UR-2t インバータ/商用運転切替接触器へ 機械式インタロックユニット追加のお知らせ

件名	UR-2t インバータ/商用運転 切替接触器へ機械式インタロック 追加のお知らせ	発行日付	2021年10月15日
		〒819-0192 福岡県福岡市西区今宿東一丁目1番1号 三菱電機 FA 産業機器株式会社 TEL 092-805-3400

1. 変更内容

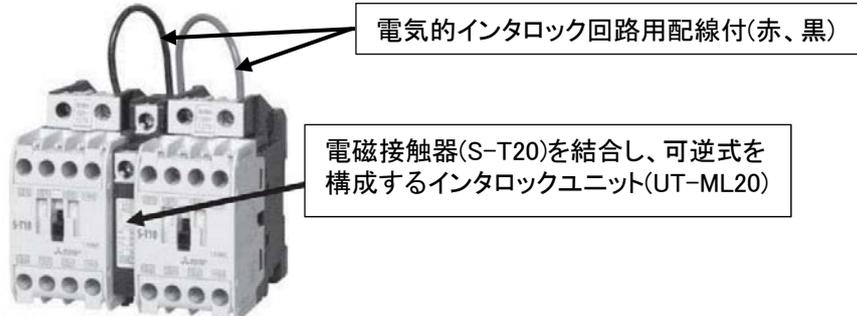
UR-2t の制御箱内に設置しているインバータ/商用運転切替接触器 (S-T20) に、機械式インタロックユニット (UT-ML20) を追加致します。

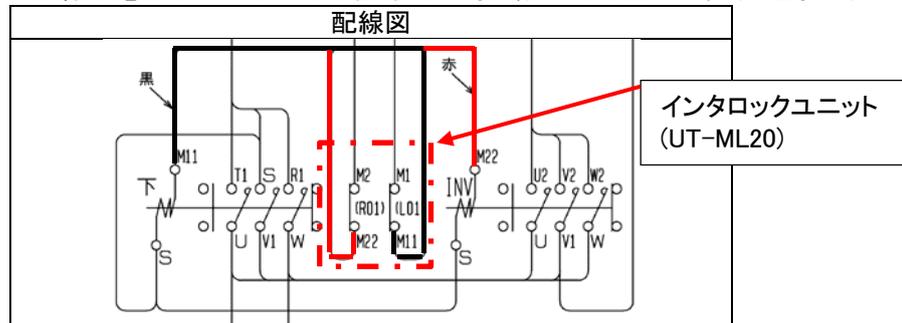
(1) 現在は電磁接触器自体 (S-T20) のフレーム形状が一部変更となっているため、既存の電磁接触器 (S-T20) には、インタロックユニット (UT-ML20) が取付かないものがあります。

(2) インタロックユニット (UT-ML20) を取付けの際は、インタロックユニットからの赤黒線を電磁接触器 (S-T20) のコイルに配線し電氣的インタロック回路も同時に設けてください。(下図参照)

部品で交換の際は電磁接触器 (S-T20) とインタロックユニット (UT-ML20) を同時に購入頂き、交換をお願い致します。
